**RESPUESTAS A LAS CONSULTAS Y ACLARACIONES  
COTIZACIÓN EN LÍNEA N°90000325  
OBRAS DE SUMINISTRO, INSTALACIÓN Y PUESTA EN MARCHA DE  
ESTACIONAMIENTOS Y VEREDAS EN EL BALNEARIO DEL  
BANCO CENTRAL DE CHILE**

### **HABILITACIÓN NUEVA SERVIDUMBRE DE PASO BALNEARIO PUNTA DE TRALCA DEL BANCO CENTRAL DE CHILE**

**Imagen N°1: Trayecto Projectado del nuevo Camino.**

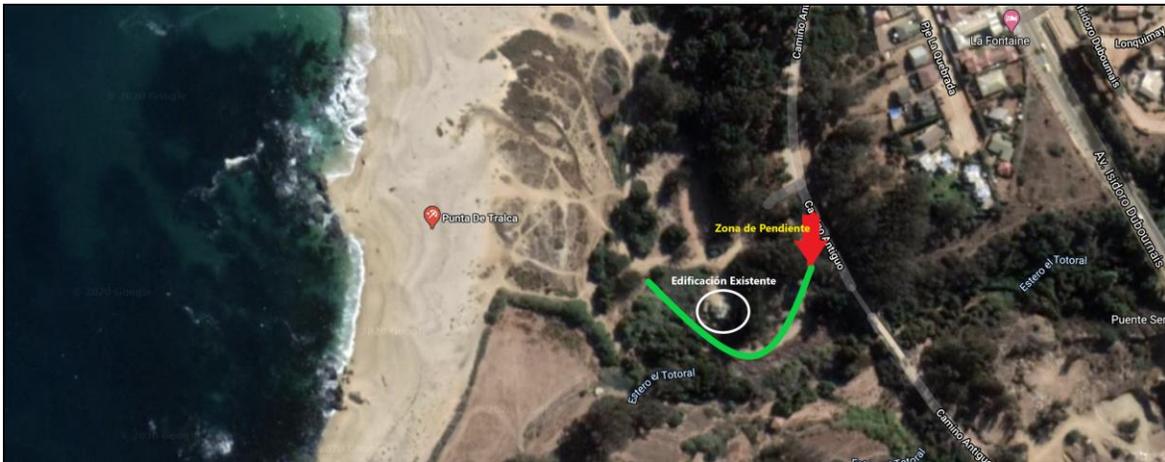
- Flecha Roja: Pendiente inicial pronunciada. Debe adaptarse a pendientes normativas.
- Línea verde: Trayecto estimado.
- Círculo Blanco: Edificación existente. Protección de talud.
